Réf. CRMS : GM/BDG/WMB20019_686_PUN_Renoncles_14

Objet : WATERMAEL-BOITSFORT. Cité-jardin « Floréal ». Rue des Renoncles, 14.
Demande de permis unique portant sur la restauration des parties classées et la rénovation de
l'intérieur

Avis conforme de la CRMS

Existant et Projeté : plans des RDC et R+1 (extr. du dossier de demande)

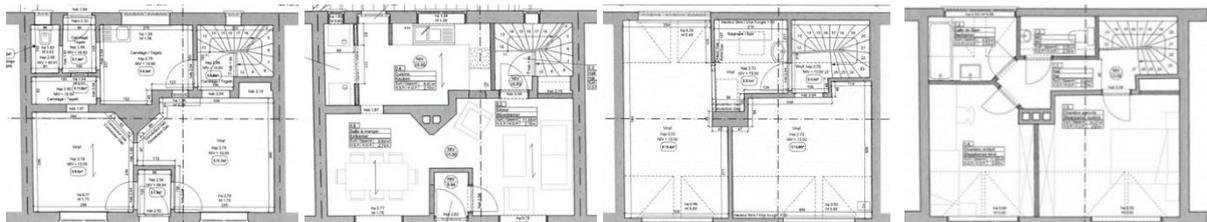
- d'autres modifications concernent l'aménagement intérieur : au 1^{er} étage, déplacer la salle de bain (afin de ne plus devoir la traverser pour arriver à la 2^e chambre) et déplacer le WC du rez-de-chaussée vers l'étage afin d'agrandir la cuisine, installation d'un système de ventilation D ;

- la terrasse: est-ce que ses dimensions projetées correspondent aux exigences du PGP ? Les documents graphiques permettent de s'interroger sur la superficie de la terrasse qui serait plus importante que les 25% du jardin autorisés. La CRMS demande de vérifier ce point ;

Coupe projetée du nouveau bardage et élévation projetée de la façade avant (extr. du dossier de demande)

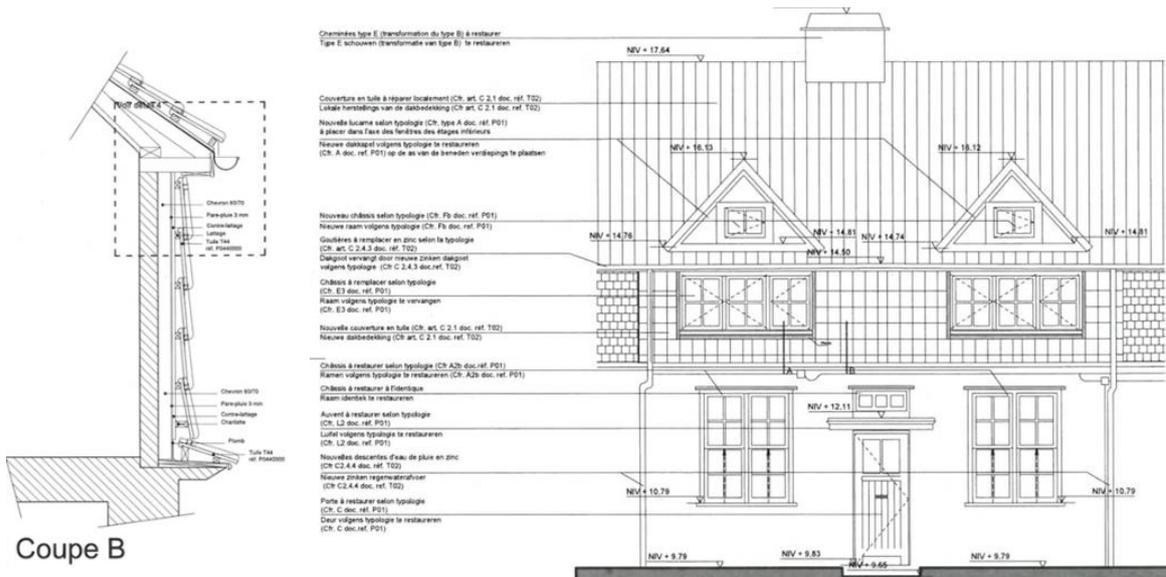
- le raccord entre les divers bardages : le détail du raccord entre les nouvelles tuiles et les ardoises artificielles voisines conservées doit encore être soumis à l'approbation de la DPC ;

- le calepinage des tuiles : lors de l'exécution, il est souhaitable que les auteurs de projet et les poseurs des tuiles T44 coordonnent ensemble le calepinage pour éviter des découpes peu harmonieuses et peu intégrées à la composition architecture d'ensemble (actuellement le calepinage représenté sur les plans ne semble pas complètement finalisé) ;

- l'isolation de la toiture : la mise en œuvre d'une isolation plus performante que les 7 cm de laine minérale prévus est recommandée. Dans ce cas, il y a lieu de soumettre les détails d'exécution pour approbation à la DPC ;
- l'organisation du chantier : la CRMS demande de soigneusement protéger les jardinets de tout dommage et ce pendant toute la durée du chantier.
